图解零件清单 - IPL 更新

536LiP4、536LiPT5 和 536LiPX

更改说明

参考 1

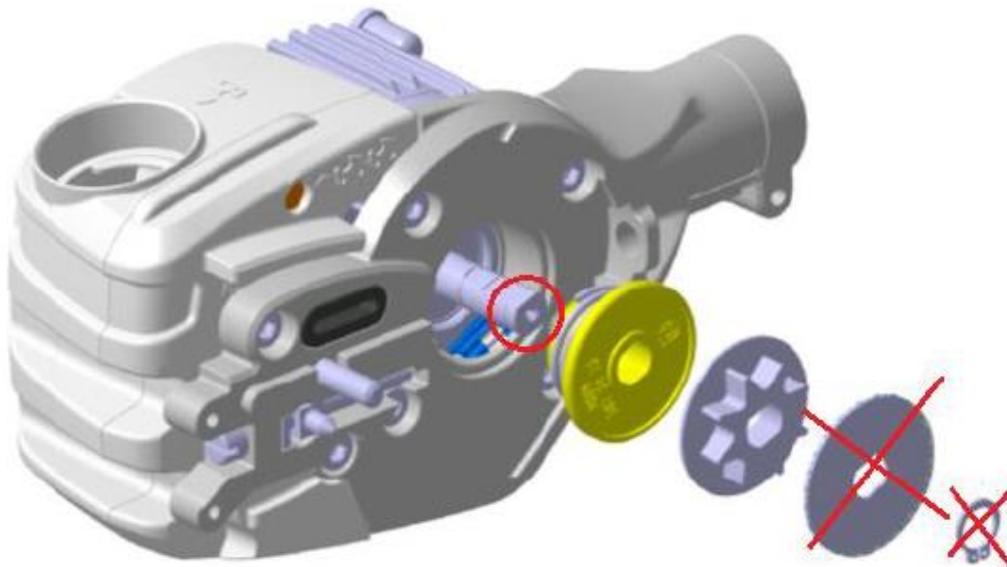
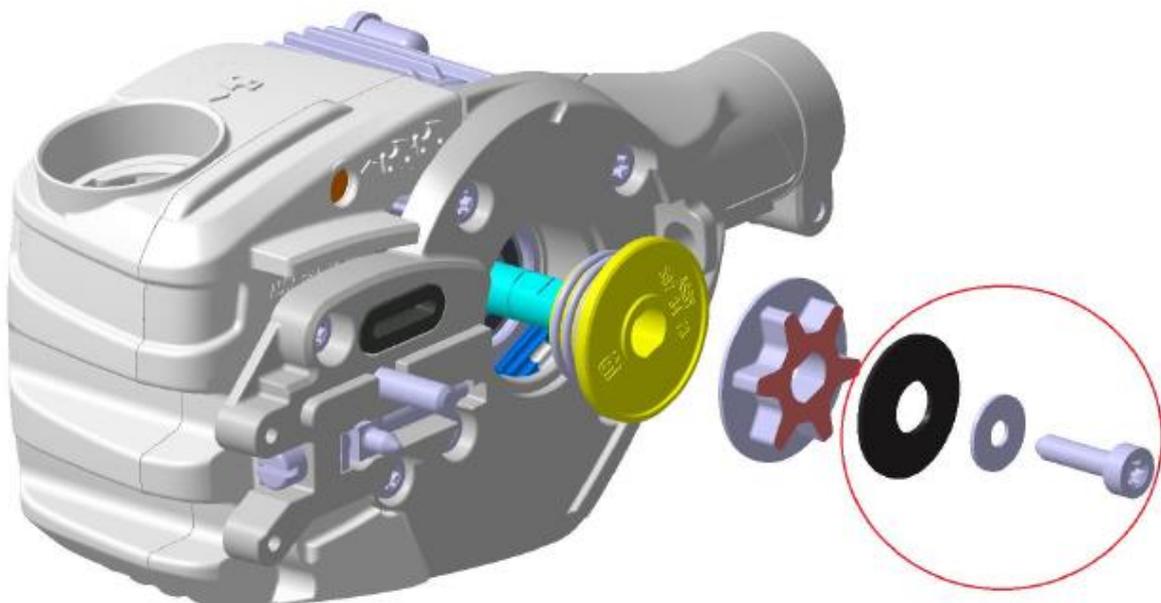
电机总成套件 546 70 36-01 取代了电机总成 587 69 08-01，包括电机 (529 65 38-01)、盘弹簧 (597 67 01-01)、垫圈 (503 23 00-35) 和螺丝 (503 21 53-20) (参见第 2 页中的参考 1)。

Motor assy is replaced with a new motor assy that has an internal threaded hole in the shaft.
The washer and circlip are replaced by a disc spring, washer and screw.
The screw must be tightened with 7-8 Nm and the spur sprocket must be held / fixed to enable that.

参考 2（用于割草系统 529 53 71-01 识别）。

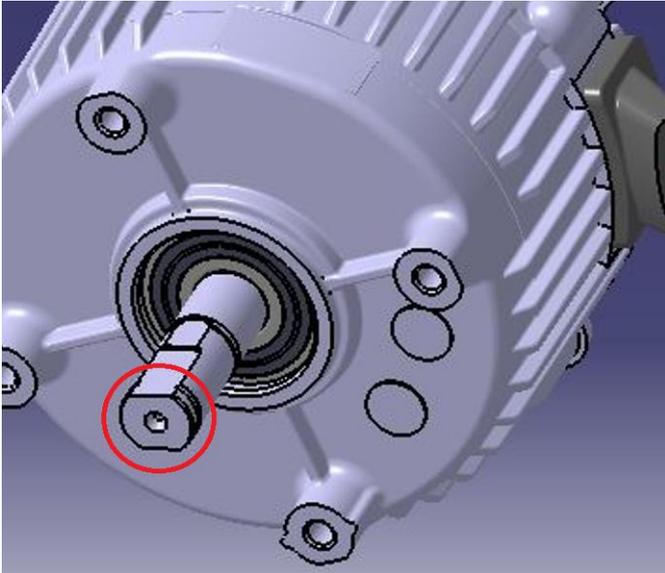
旧割草系统 529 53 71-01 >（电机轴上没有螺孔）仅与开口环 735 31 12-00 和垫圈 577 27 15-01 兼容。此旧割草系统包括电机 587 69 08-01。

新割草系统 529 53 71-01 >（电机轴包括一个螺孔，见下文）仅与盘弹簧 597 67 01-01、垫圈 503 23 00-35 和螺丝 503 21 53-20 兼容。这种新割草系统包括电机 529 65 38-01。
